DIRECTION GÉNÉRALE DE L'ÉVALUATION ENVIRONNEMENTALE ET STRATÉGIQUE

**Deuxième série de questions et commentaires
pour le projet de parc éolien de la Madawaska sur le territoire des
municipalités de Dégelis et de Saint-Jean-de-la-Lande par Parc
éolien de la Madawaska S.E.C.**

Dossier 3211-12-252

Le 04 juin 2024

FIGURE 1 Secteur fréquenté par le cerf de Virginie où du reboisement favorisant cette espèce est recommandé

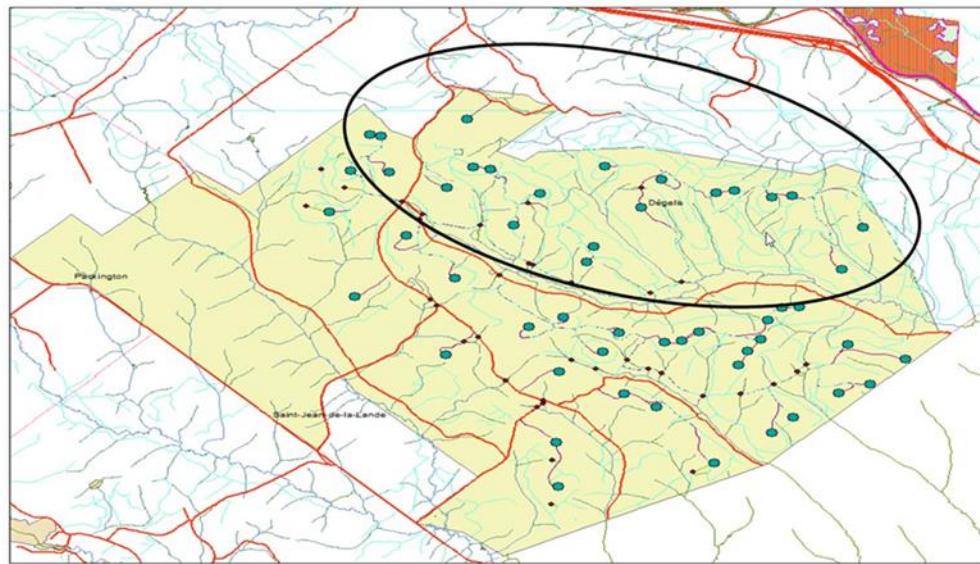
QC2 - 8 En lien avec la réponse à la QC-16 de la première série de questions et commentaires (volume 4, p. 19), bien que dans le secteur il n’y ait pas d’aire de confinement du cerf de Virginie (*Odocoileus virginianus*) légalement reconnu, l’utilisation du milieu par cette espèce y est documentée. La présence d’abri pour les cervidés en général est hautement importante autant en période hivernale (permets de limiter le couvert nival), qu’en période estivale (fournie des zones de fraîcheur) ou qu’à l’automne (cachette contre les chasseurs).

De plus, en lien avec la réponse à la QC-65 de la première série de questions et commentaires (volume 4, p. 76), les 98 % d’habitats forestiers de la zone d’étude qui ne seront pas déboisés ne représentent pas tous des habitats favorables pour être considérés comme habitat de remplacement. Cet élément devra être réévalué par l’initiateur. De plus, sur les 256 ha qui seraient déboisés, une certaine proportion ferait l’objet d’une reprise de la végétation, mais la majorité des aires coupées demeurerait sans végétation et pourrait créer une perte d’habitat forestier pendant toute la période d’exploitation du parc. La notion de « *perte ponctuelle* » inscrite dans la réponse dépend de la durée d’exploitation du parc et de la dynamique des populations animales. La perte d’habitat pourrait être présente sur un horizon de plus de trente ans. Pour des populations de cervidés qui vivent entre 1,5 et 13 ans à l’état sauvage, l’impact pourrait être sur plusieurs générations.

Finalement, il est inscrit que, dans la zone d'étude, seulement 3,6 % d'habitat représente de l'abri. Avec ce faible pourcentage, il devient essentiel de limiter des pertes supplémentaires et de mettre en place des moyens pour en favoriser l'ajout. Pour s'assurer que le milieu offre un maximum d'abri, le reboisement devrait être favorisé. Dans les secteurs fréquentés par le cerf de Virginie, l'utilisation du thuya (*Thuja sp.*) et de l'épinette blanche (*Picea glauca*) serait à prioriser. La zone à prendre en considération pour cette mesure d'atténuation est située au niveau de l'ellipse présentée sur la Figure 1. Également, pour le cerf de Virginie, le regroupement des éoliennes est recommandé comme détaillé à la QC2-6.

L'initiateur doit bonifier les mesures d'atténuation pour le cerf de Virginie afin de tenir compte des recommandations énumérées ci-haut.

Protocole pour la vérification de la présence de tortues des bois lors des travaux de construction d'un pont ou ponceau

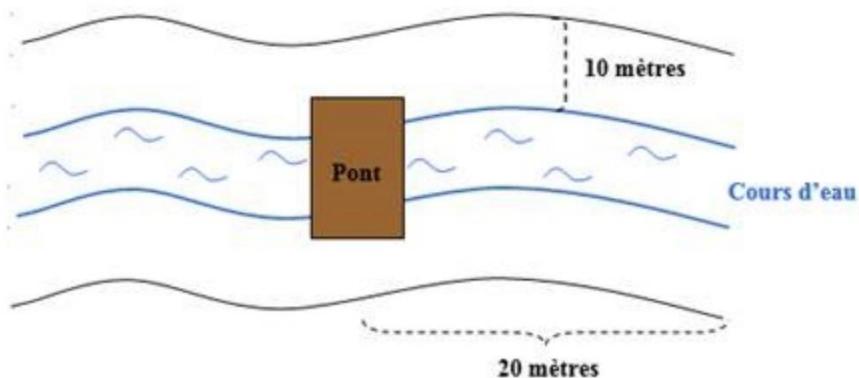
QC2 - 30 Concernant la réponse à la QC-76 de la première série de questions et commentaires (volume 4, p. 83), le MELCCFP tient à souligner qu’une vérification de la présence de tortue devra être réalisée au moment des travaux reliés aux traverses de cours d’eau et non seulement s’il y a présence de banc potentiel. Cette vérification devra être réalisée tout au long de la période où la tortue n’est pas en hibernation, avant le début des opérations journalières et pendant toute la durée du chantier.

- Sensibiliser tout le personnel de terrain impliqué dans ce projet à la présence potentielle de la tortue des bois.
- Avant le début des opérations journalières, une personne qualifiée en biologie doit inspecter l'ensemble du chantier en longeant le bord de la rivière, sur les deux rives, jusqu'à une distance (largeur) de 10 mètres du cours d'eau. Parcourir à pied l'ensemble du secteur visé par le changement de pont, ainsi que sur 20 mètres supplémentaires aux deux extrémités (voir schéma).

- **Pendant toute la durée du chantier :** Vérifier la présence de tortues, dans l'eau, en amont et en aval du pont à chaque début de journée de travail.
